UZGODNIENIE NR GZDiZ.ZD.6320.962.5.2022.MB.4453

Uzgadnia się	Trasę przyłącza ciepłowniczego w pasie drogowym do budynku zlokalizowanego przy ul. Krynicznej 20 na terenie działki nr 240/10 obręb 092 w Gdańsku wg szczegółowego zakresu i lokalizacji określonej na planie sytuacyjnym stanowiącym integralną część niniejszego uzgodnienia
W liniach rozgraniczających	ul. Joachima Pastoriusza: na terenie działki drogowej nr 240/11 obręb 092 w Gdańsku
Inwestor	GPEC Sp. z o.o., ul. Biała 1B, 80-435 Gdańsk

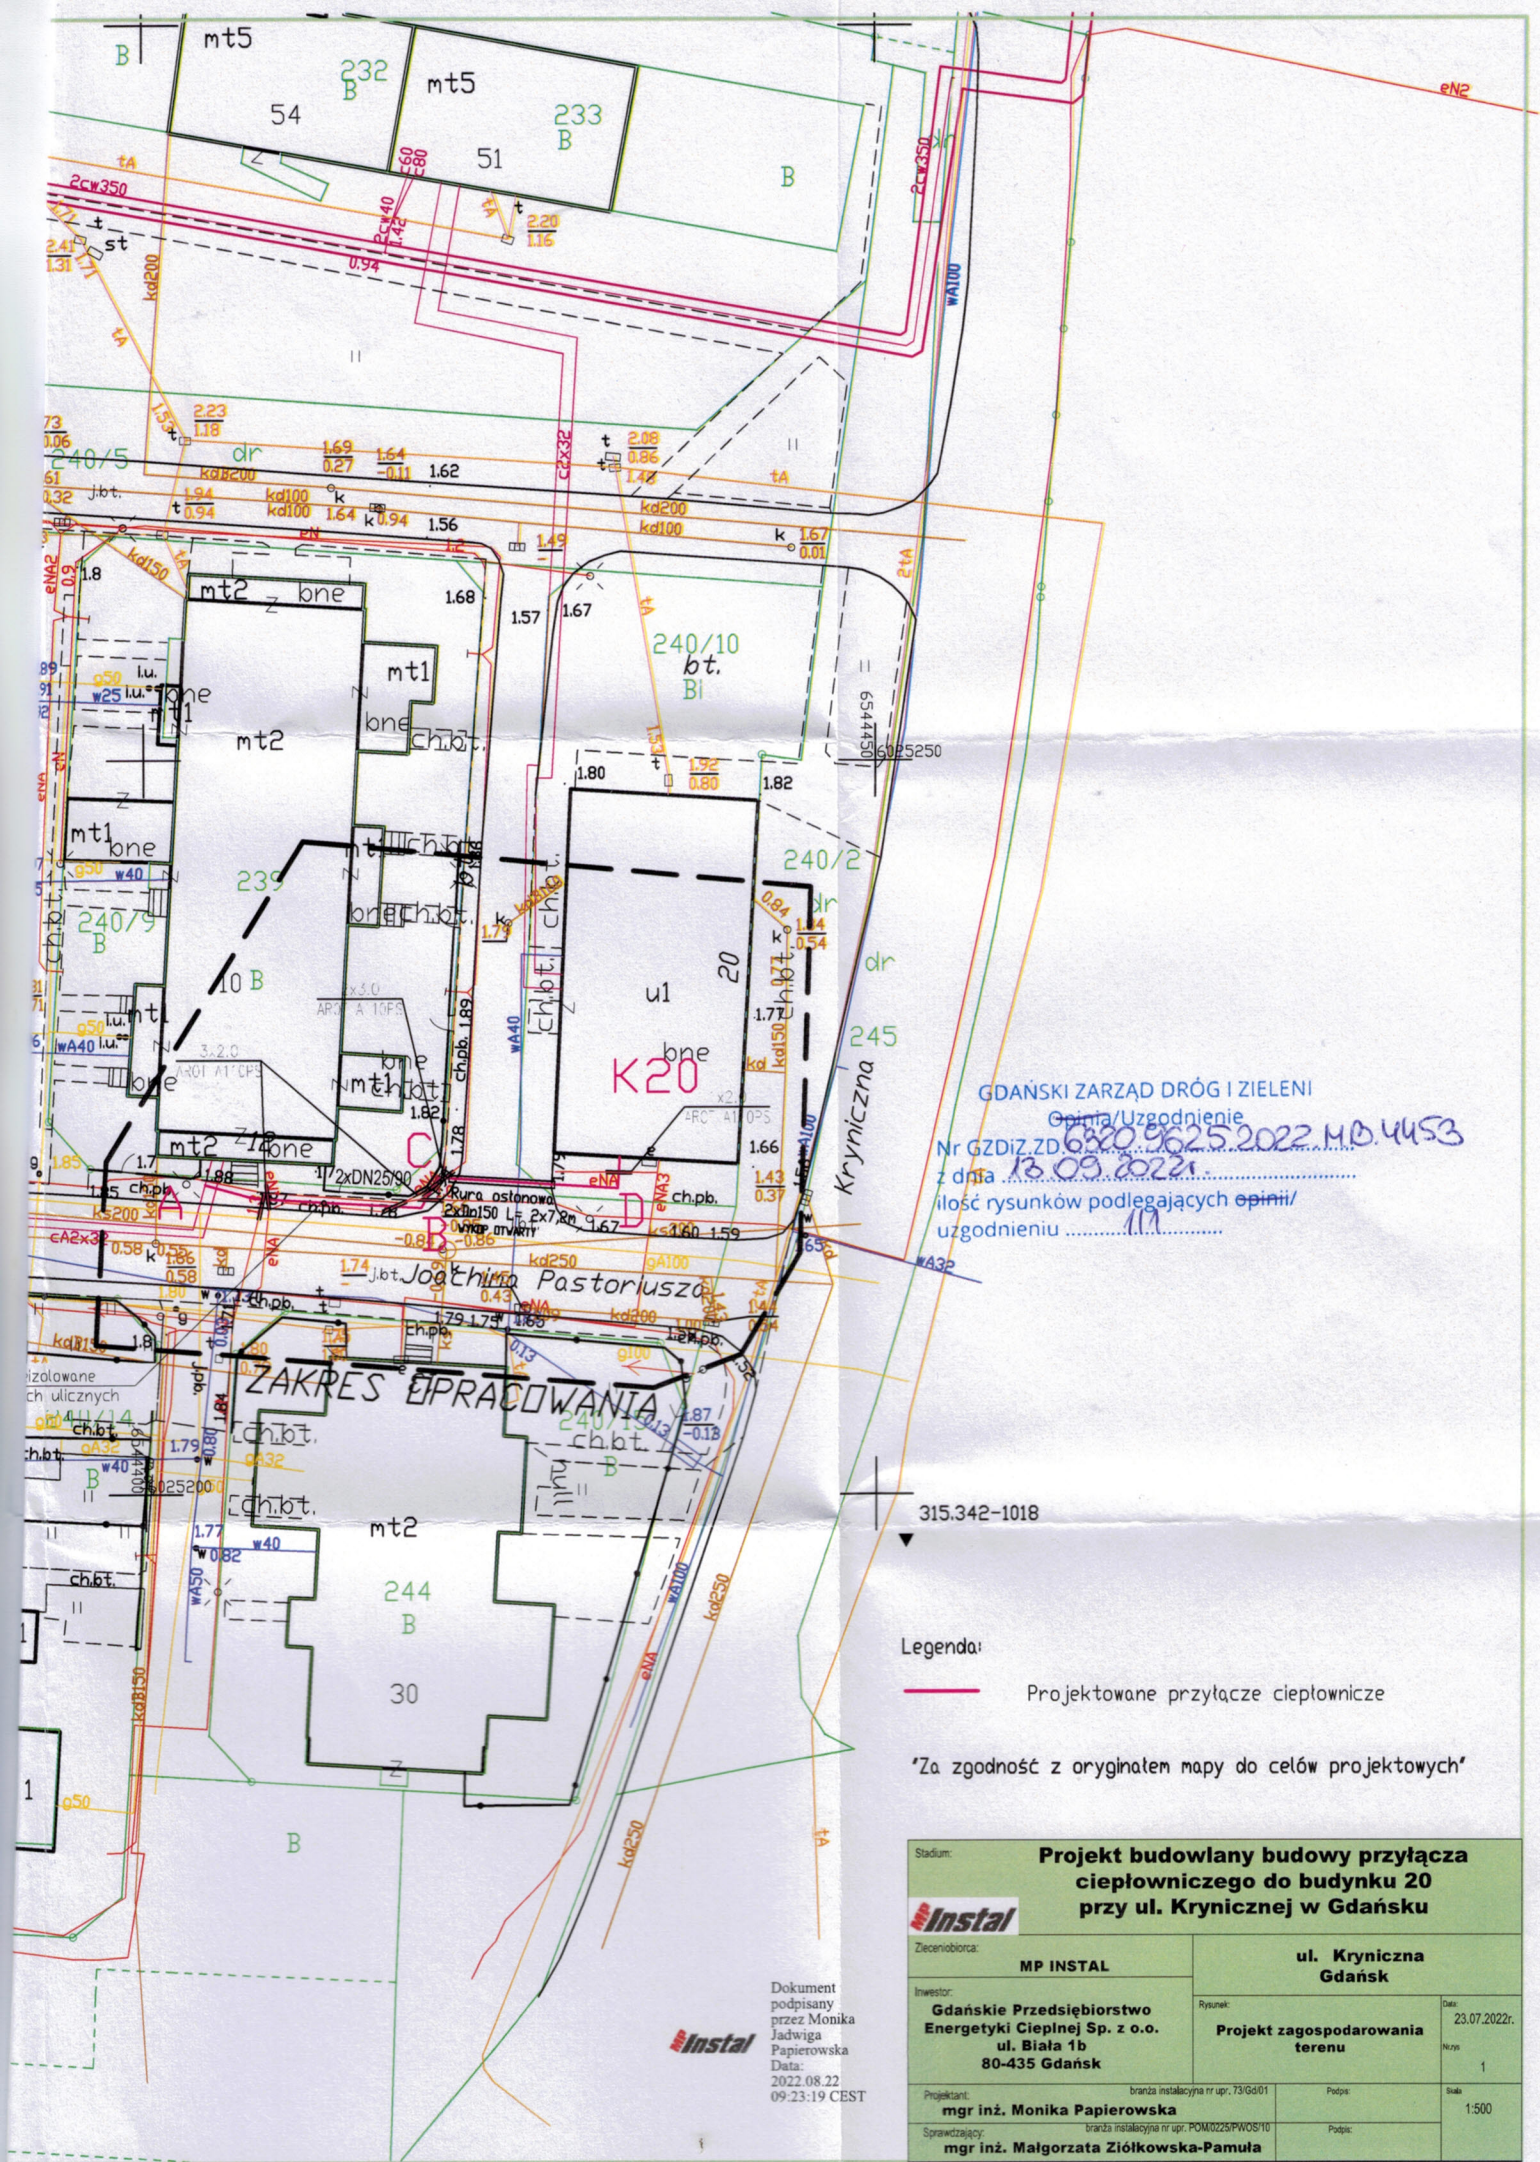
1. Na warunkach określonych w w/w decyzji.
2. Przekroczenie poprzeczne jezdni należy wykonać bez naruszenia ich konstrukcji – metodą bezwykopową.
3. Naruszoną nawierzchnię chodnika należy odbudować na całej jego szerokości i długości robót w następującej technologii i konstrukcji: nawierzchnia jak w stanie istniejącym z wymianą elementów uszkodzonych i uzupełnieniem brakujących, podsypka cementowo piaskowa o gr. 3 cm, warstwa kruszywa łamanego stabilizowanego mechanicznie z dodatkiem 3 % cementu o gr. 12 cm lub warstwa chudego betonu B – 7,5 MPa o gr. 12 cm z zachowaniem równości poprzecznej i podłużnej.

4. Zachować normatywną odległość projektowanych sieci od istniejących kabli oświetlenia ulicznego.
5. W miejscach skrzyżowań i zbliżeń do infrastruktury GZDiZ, prace należy wykonywać ręcznie. Kable traktować jako pod napięciem.
